**Franchini Antonio e figli srl**  
**Via larga castello 8/a 40061 Minerbio (BO)**

sito di  
**Via San Donato 152 40057 Granarolo  
dell'Emilia (BO)**

## **INTEGRAZIONE**

**SC01 STUDIO PRELIMINARE AMBIENTALE**

Stralcio RUE Comune di Granarolo Dell'Emilia – Tavola 2

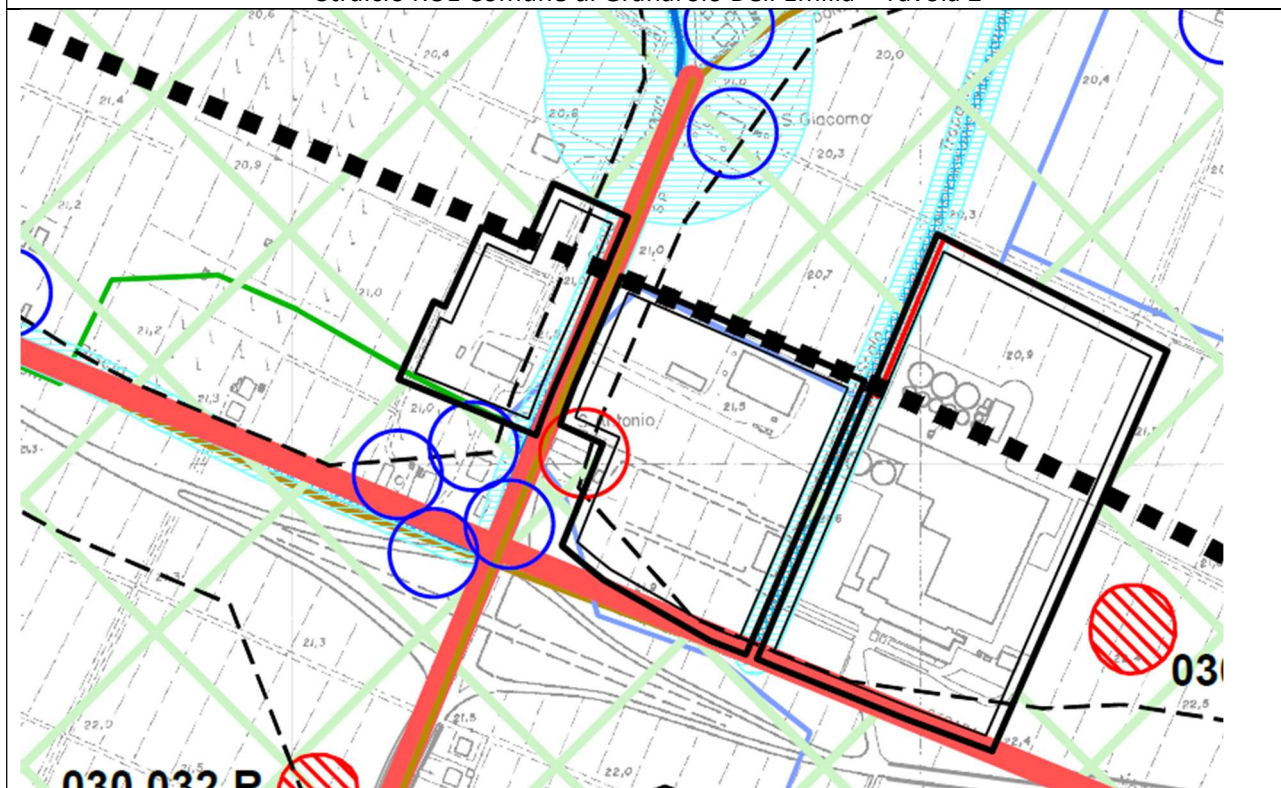
- 1.1 Indicare come il progetto in oggetto si colloca rispetto alla pianificazione urbanistica e territoriale vigente considerato il cambio d'uso proposto, nonché il precedente utilizzo per coltivazioni in serra, specificando l'utilizzo attuale dell'area

L'area risulta da strumento urbanistico vigente RUE inquadrata come Ambito ACM 2.2 di cui all'art. 31 del RUE/NTA.

L'edificio risulta edificato in virtù della concessione edilizia Prot. 6542 del 05/04/1984 del Comune Di Granarolo Dell'Emilia (BO) e successiva autorizzazione all'usabilità del 12/01/1995 Prot. 524/U/95 relativa ad un "capannone da adibirsi a deposito di attrezzi agricoli".

In data 27/12/2021 con protocollo 27212 è stata presentata SCIA a sanatoria con opere per "S.C.I.A a sanatoria con opere di manutenzione straordinaria e mutamento di destinazione d'uso da UC.4 a UB.2" che legittima l'uso attuale UB.2 da RUE, tale pratica risulta ultimata per quanto attiene il cambio d'uso (trattandosi di sanatoria) e risulta ancora in corso di ultimazione per quanto attiene le "opere previste".

Allo stato attuale l'uso attuale legittimo del fabbricato e della relativa area pertinenziale esterna risulta essere (con riferimento agli usi definiti all'art. 12.2 delle NTA del RUE vigente:

*c1 UB2 Artigianato dei servizi alla persona, alla casa, ai beni di produzione, alle imprese, ai veicoli, etc. – Attività integrabili nell'ambito urbano consolidato.*

La richiesta di Permesso di Costruire allegata si configura come una variante al precedente titolo edilizio (SCIA A SANATORIA PG 27212 del 27/12/2021) che risulta ancora in corso per quanto attiene le "opere" in progetto, peraltro essendo stata oggetto di proroga di validità, e costituisce istanza di cambio d'uso dall'uso attuale UB.2 all'uso di progetto "UB21 Attività di servizio - Recupero e preparazione per il riciclaggio dei rifiuti Attività di recupero e preparazione per il riciclaggio dei rifiuti (metallici o non metallici), solidi urbani o industriali e di biomassa".

Sarà comunque necessario ottenere una variante urbanistica per legittimare l'attività.
